**Европейская экономическая комиссия****Комитет по внутреннему транспорту****Всемирный форум для согласования правил  
в области транспортных средств****Рабочая группа по пассивной безопасности****Семьдесят пятая сессия**

**Правила № 137 ООН (лобовое столкновение  
с уделением особого внимания  
удерживающим системам)****Предложение по поправкам серии 04 к Правилам № 137  
ООН (лобовое столкновение с уделением особого  
внимания удерживающим системам)****Представлено экспертом от Японии\* \*\***

Образец А

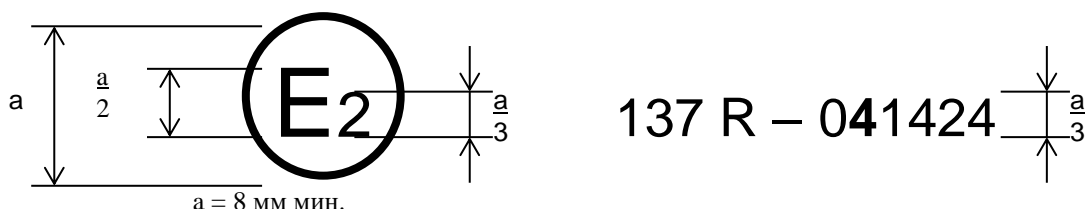
Приложение 2 изменить следующим образом:

Приведенный выше знак официального утверждения, проставленный на транспортном средстве, указывает, что данный тип транспортного средства официально утвержден во Франции (Е 2) в отношении защиты водителя и пассажиров в случае лобового столкновения на основании Правил № 137 под номером официального утверждения 0341424. Номер официального утверждения указывает, что официальное утверждение было предоставлено в соответствии с предписаниями Правил № 137 с поправками серии 034.

Образец В

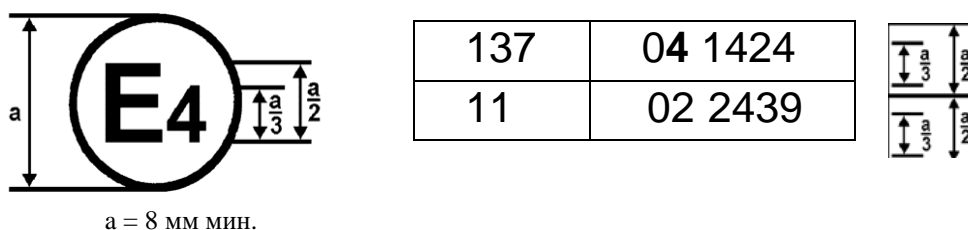
Приведенный выше знак официального утверждения, проставленный на транспортном средстве, указывает, что данный тип транспортного средства официально утвержден в Нидерландах (Е 4) на основании Правил № 137 и № 11<sup>1</sup>. Первые две цифры номеров официального утверждения указывают, что на момент предоставления соответствующих официальных утверждений Правила № 137 включали поправки серии 034, а Правила № 11 — поправки серии 02».
